”Reguleringsplan” med konsekvensutredning.  
Planbeskrivelse fra  
Asplan Viak» Dato: 18.12.2020

Kommentarer fra Husebykollen Hytteeier  
forening

Satellittbilde hvordan bruddet ser ut fra hyttene i nord

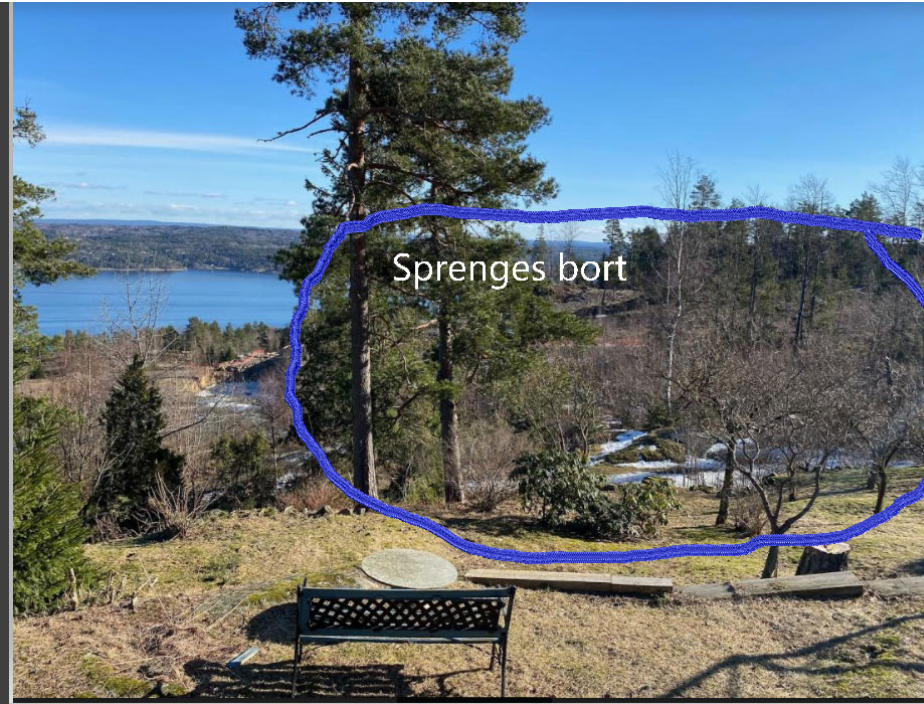
- Hytter i Nord har allerede fått ødelagt utsikten og naturopplevelsen av pukkverket (Bruddet er større enn det satellittbildet viser)
- Terrenget i hele synsvinkelen vil bli ødelagt hvis den foreslåtte reguleringsplan vedtas.

Avsn. 4.4.2: I motsetning til utsagnet i dette avsnittet, medfører utvidelse av steinbruddet at bruksområdet for friluftsliv desimeres vesentlig, fordi stier i et spesielt turterreng ødelegges og «visuell forsøpling» blir påtrengende.

Denne utvidelsen er også en faktor som har betydning for verdien av fritidseiendommene—noe som er utelatt og således ikke vurdert som det burde.

Satellittbilde hytter i sør som viser at de blir helt avskåret fra friluftsområdene.

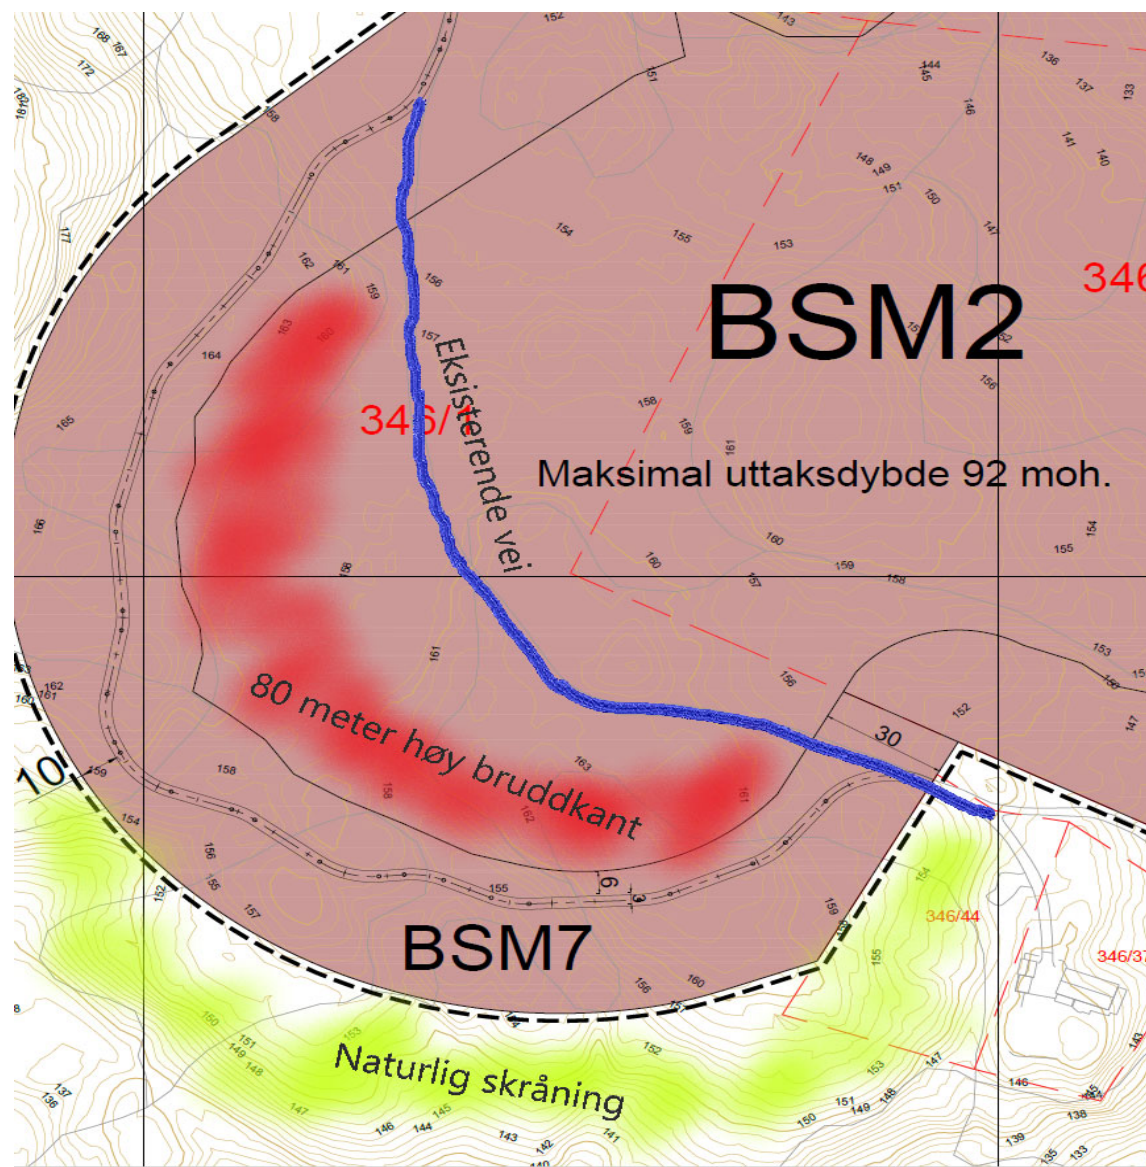
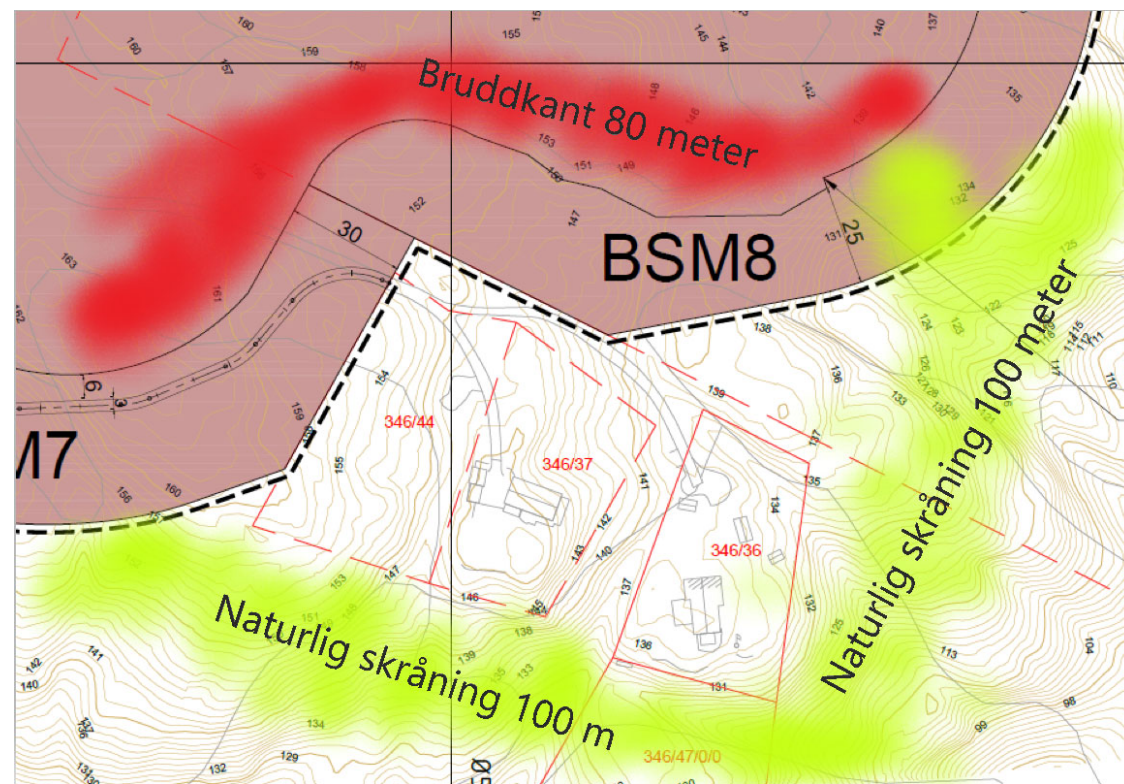
Avsn. 3.2.2: Adkomstvei til berørte fritidseiendommer sør for dagens uttaksområde er Nedre Husebykollen som går i dag gjennom flatt terreng, noe som bør presiseres i teksten. Omlegging av veien som planlegges medfører en vei med store høydeforskjeller. Dette blir veldig negativt for adkomsten til hyttene, inkl. kostnader for vedlikehold, verdi på hytter osv. Dessuten vil en vei langs en høy bruddkant føles veldig usikkert og er uakseptabelt.

Faktisk terreng  
rundt  
hytter i sør tatt  
med Lidar radar  
skann som viser at  
de blir helt  
avskåret fra  
friluftsområdene.

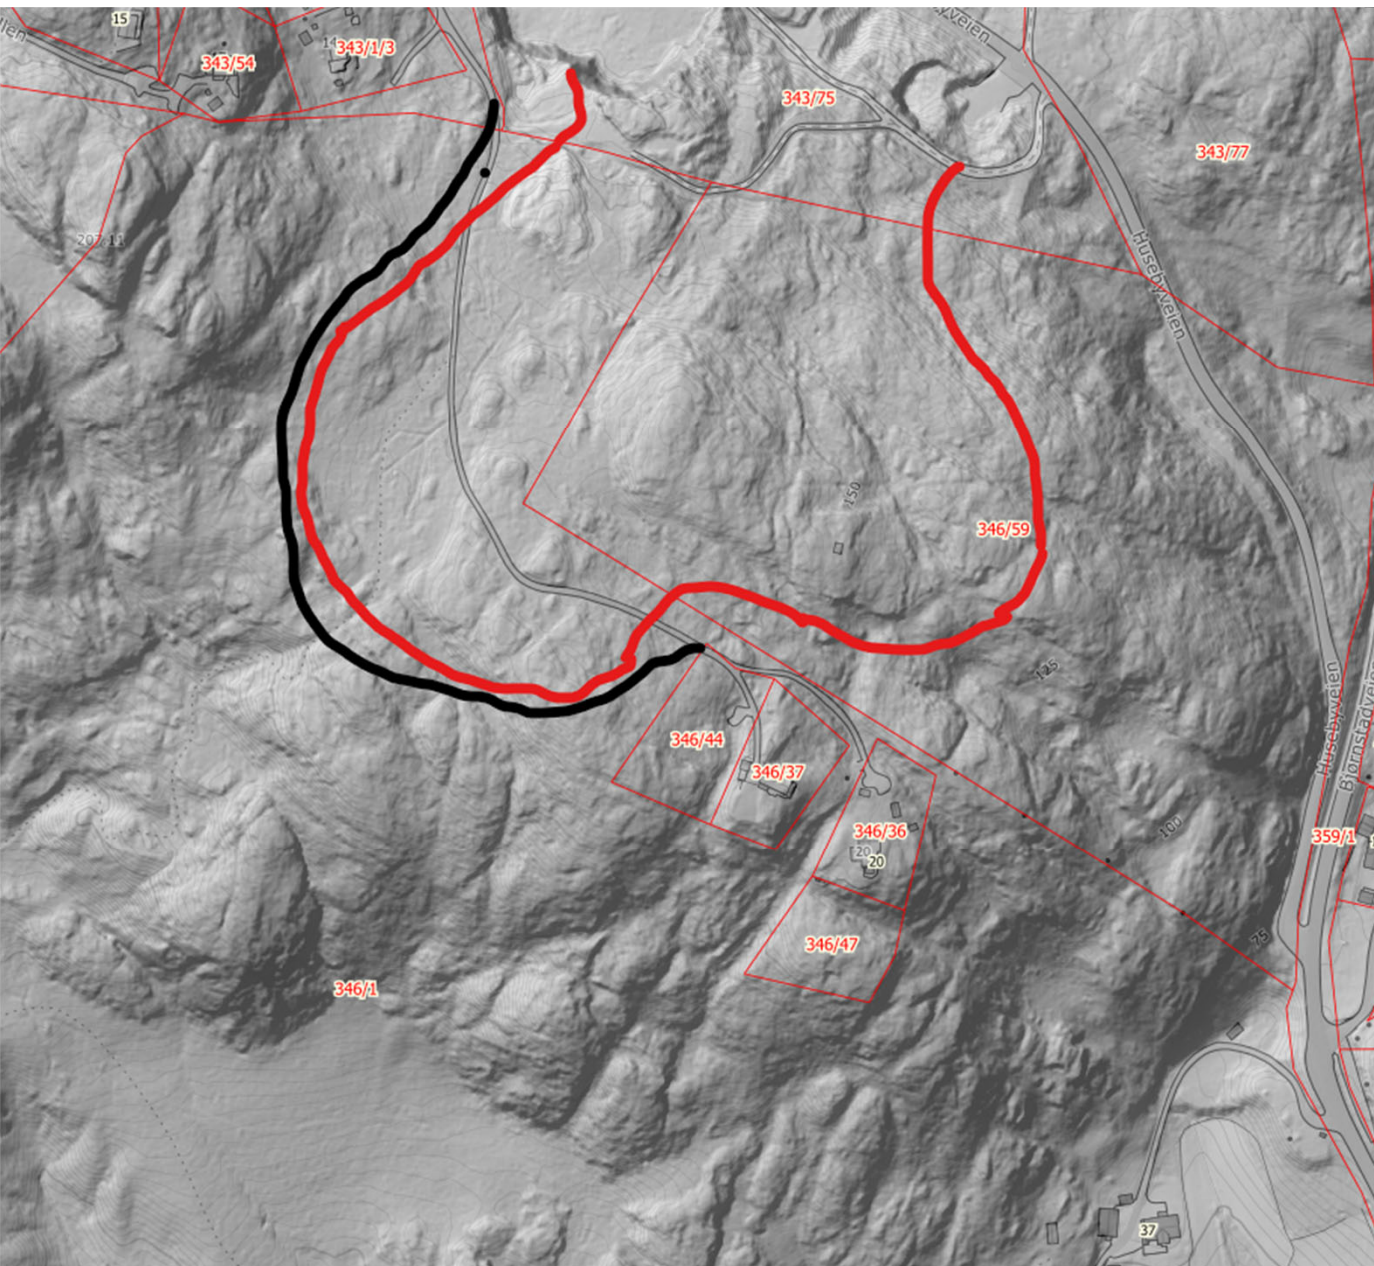
Avsn. 4.4.2: **Konsekvenser sier:**  
Utvidelsen av arealinngrep for steinbrudd medfører et lite inngrep i dokumenterte bruksområder for friluftsliv.

Faktiske konsekvenser:

For hytter og tomter i sør, de blir liggende "på en knaus" uten tilgang til naturen. Eneste tilkomst til hyttene vil være en maksimum 30 m bred "fjellrygg" med vei inn til hyttene på en 80 meter høy bruddkant. I praksis vil hyttene miste det meste av tilgangen til friluftsområdene.

Vi mener dette forslaget ikke tilfredsstillende kommunestyrets vedtak 11.06.19 om å sikre at viktige hensyn til friluftslivet blir ivaretatt.

Figur. 4-24: Vi mener bruddet er godt synlig fra fjorden. Det vises på ett bilde som er noen år gammelt. (Bruddet er mye større nå)

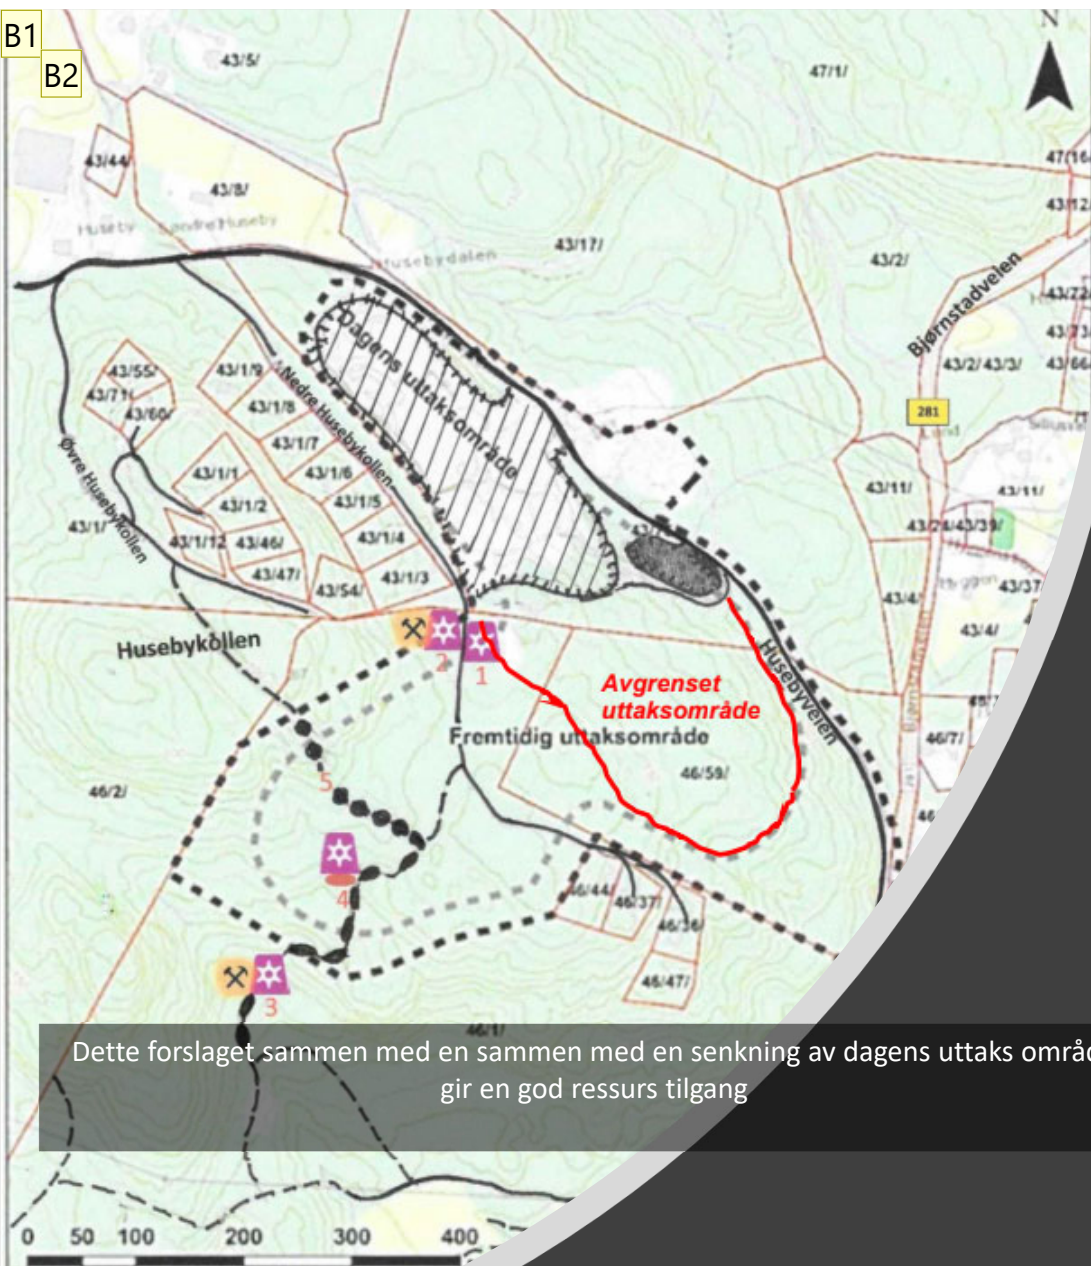
Det ser ut som om det på 3D illustrasjonene er "lagt til en fjell topp" for å prøve å skjule bruddet i enkelte retninger.

(Bildene viser ras som går i bruddkanten etter frostsprengning, noen kryper inn mot veien i eksisterende brudd)

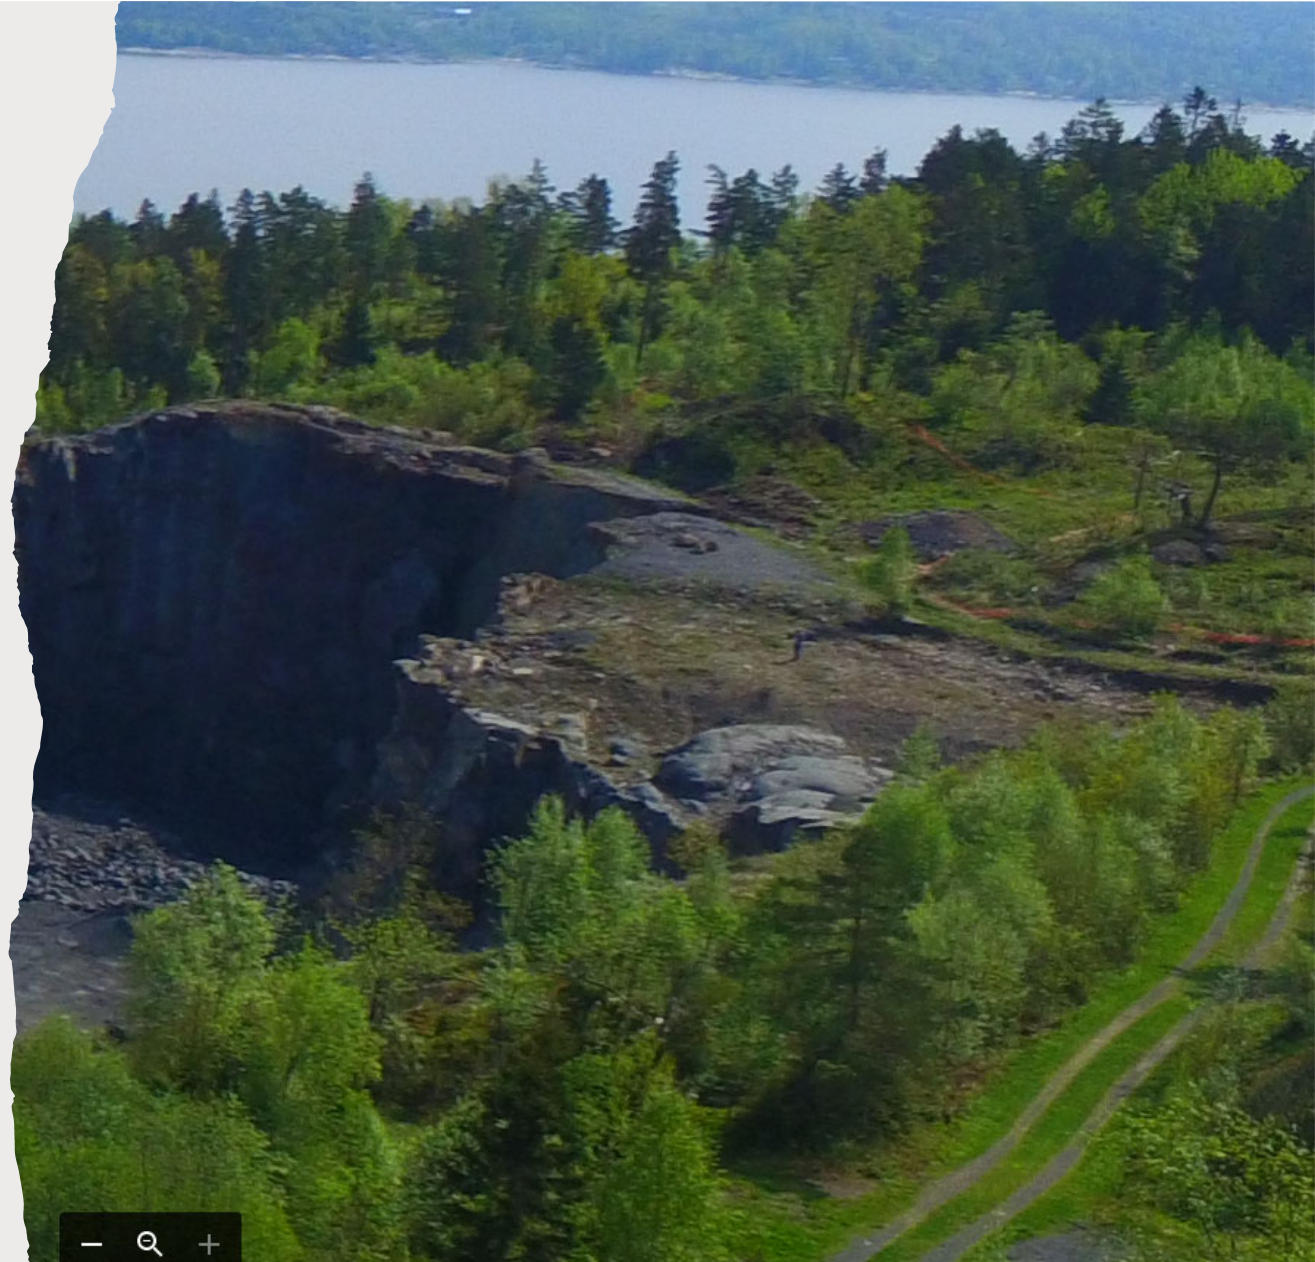
- Avsn. 4.8: Det er skredfare både i området hvor det sprenges, men også i nærliggende områder hvor det har vært sprengt før. Planen mangler vurdering av utrasing som følge av sprekkdannelser i eksisterende brudd og tilsvarende for nye brudd. Vi minner også om at kommunens tilsyn 06.08.2020 avdekket utrasing av masser fra naboeiendom. – Vi mener ROS-analysen bør inkludere vurderinger av konsekvenser av sprekkdannelser etter sprenging og frostsprengning.
- Kommentar fra Asplan Viak(HT) ang rasfare i møte med Asker kommune: «Ikke tema for steinbrudd»

Manglende sikring av  
området (pr 6/3-21)

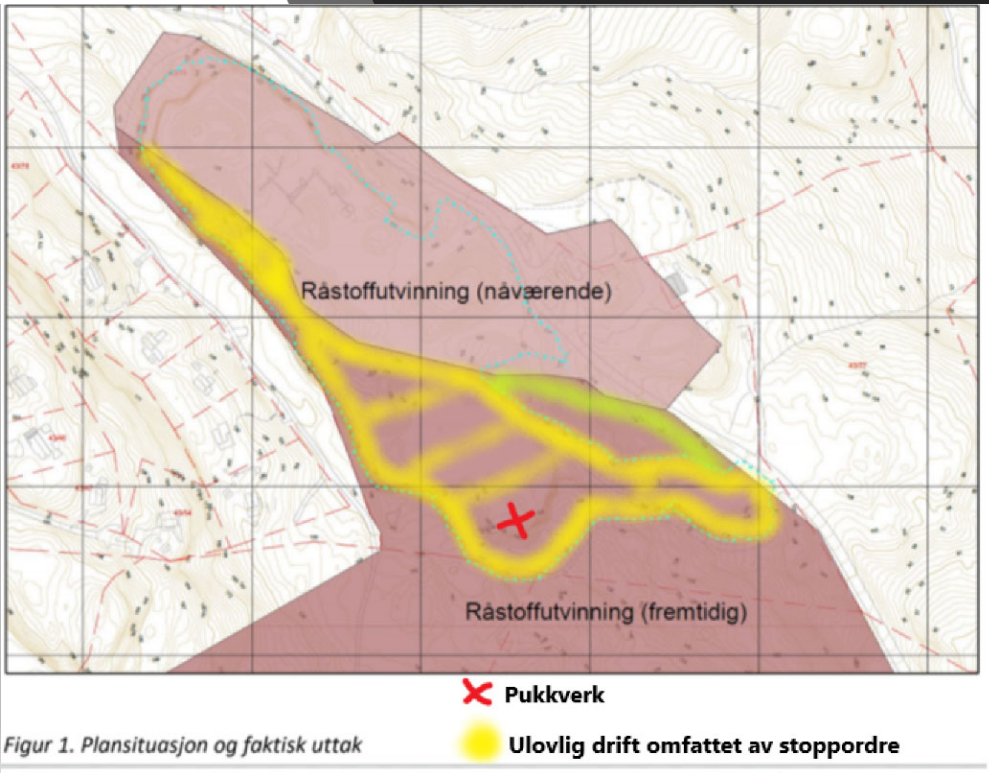
Manglende sikring i eksisterende brudd, i dette området var det flere år uten sikring. Etter pålegg ble det satt opp noe, men det er ingen oppfølging av dette.

Derfor er en bruddkant pr.  
6 /3-21 i praksis helt usikret.

**Grunnen til at det ikke skjer ulykker er ikke sikring men flaks og årvåkenhet av hyttenaboer.**
